CONCORRÊNCIA ELETRÔNICA Nº 001/2024 - Análise Técnica da Proposta Retificada - MARIE CONSTRUÇÕES

Assunto: Manifestação técnica - Concorrência Eletrônica n.º 001/2024 (Processo SEI n.º 2024/000001821-00)

Ao cumprimentá-los, aproveitamos a oportunidade em que informamos o resultado da **segunda análise técnica** da Concorrência Eletrônica Nº **001/2024** da licitante **MARIE CONSTRUÇÕES**.

Foto 4: Planilha Orçamentária Sintética enviada pela empresa e proposta verificada pela SEINF.

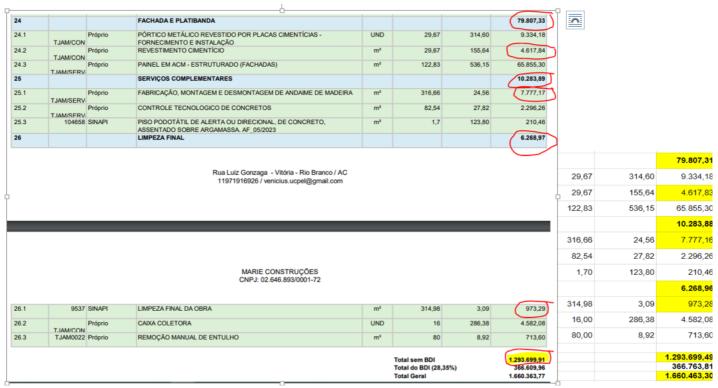
Além disso, verificou-se divergência nos valores finais de vários serviços, o que prejudicou no somatório das respectivas etapas(item) e, consequentemente, no valor total geral da planilha.

Nesse sentido, recomenda-se que a empresa respeite os critérios de arredondamento e que deva "truncar" na segunda casa decimal dos seus valores para que a multiplicação esteja em consonância com a planilha da administração, que se ampara metodologicamente em normativas trazidas pelo TCU, por meio de seus manuais de boas práticas de obras públicas da Administração. Isso gerou inconsistência no valor total apresentado pela empresa e o valor encontrado pelo setor técnico.

Para melhor elucidar os fatos, ilustrou-se uma amostra de alguns dos itens em divergência e o reflexo disso no valor total geral da planilha:
